委員および一般からのご意見

②一般からの流域委員会へのご意見、ご指摘（2004/12/20～2005/1/7）

「事業中のダムについての意見書（案）」の天ヶ瀬ダム再開発計画についての意見

H 6 における神崎川・大川の維持流量制限実績

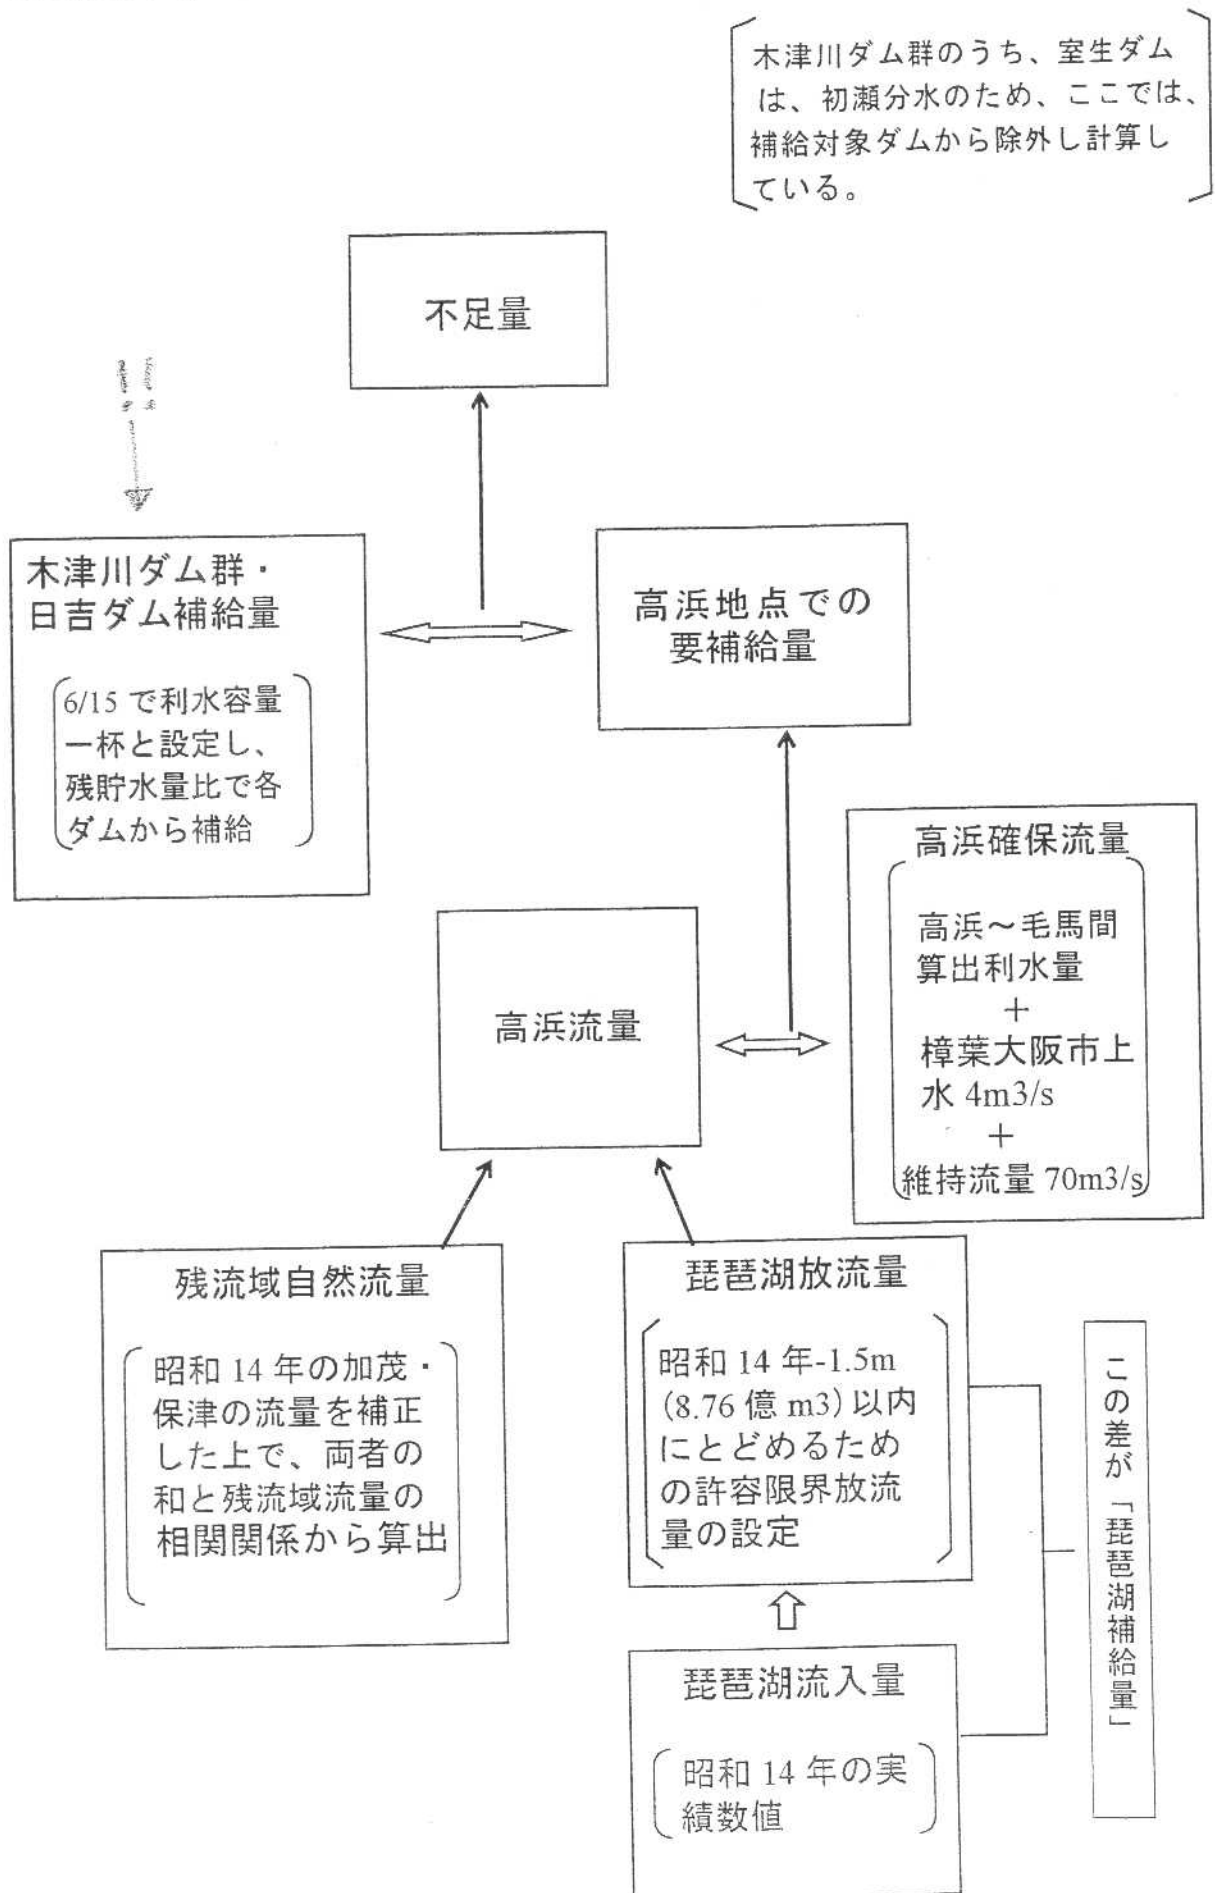
なおＨ６年にはご存じの通り神崎川・大川の維持流量（ $70\text{ m}^3/\text{S}$ ）に対して最高５０％の放流制限が実施されましたが、その内容は【資料４】の通りです。
